**CCR-VIA -- COMITATO DI COORDINAMENTO REGIONALE PER LA  
VALUTAZIONE D'IMPATTO AMBIENTALE**

**Giudizio n° 3897 del 20/04/2023**

**Ditta Proponente:** INERTI FORO S.R.L.

**Oggetto:** Realizzazione opere di impermeabilizzazione recupero area rifiuti ed installazione impianto di prima pioggia

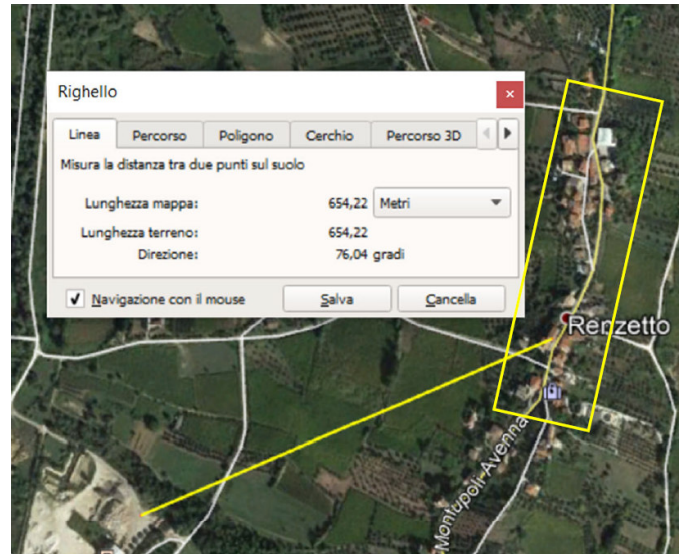
Visto che l'impianto di trattamento rifiuti deve essere recintato e le distanze devono essere valutate dalla recinzione e non dal centro, come erroneamente effettuato nello SPA;

- 1. valutazione di impatto acustico;**
- 2. valutazione di impatto delle polveri;**
- 3. documentazione progettuale relativa all'impermeabilizzazione e alla raccolta delle acque di prima pioggia;**
- 4. elaborati grafici e relazione specifica nei quali le distanze relative ai criteri localizzativi del PRGR siano determinate dalla recinzione che verrà realizzata per delimitare l'area di trattamento rifiuti.**

Fig. 33) Ricettori R1 ed R2 con le relative distanze dalla sorgente emissiva.

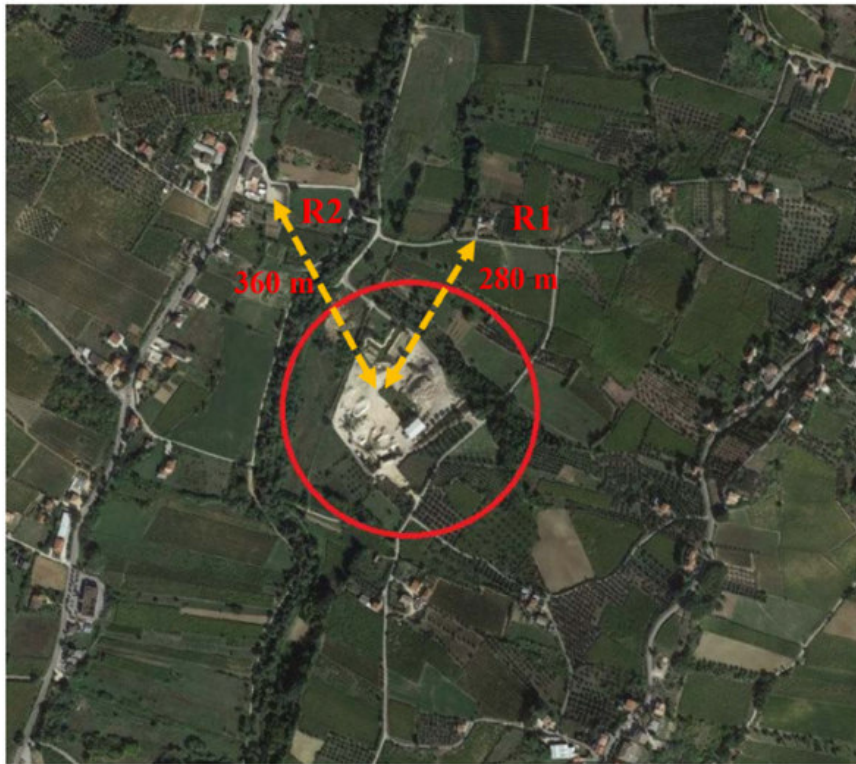
- le misure di livello sonoro in esercizio sono state condotte presso due civili abitazioni poste a grande distanza dalle sorgenti (280 e 360 m), evidenziando comunque un impatto sonoro notevole, confrontando i livelli ambientali e residui misurati;

- non sono state condotte valutazioni del rispetto del valore limite di emissione;

- non viene fornito alcun cenno su quello che sarà lo stato acustico "post operam" (le misure e le valutazioni sopra esposte sono riferite allo stato di fatto acustico "ante operam");
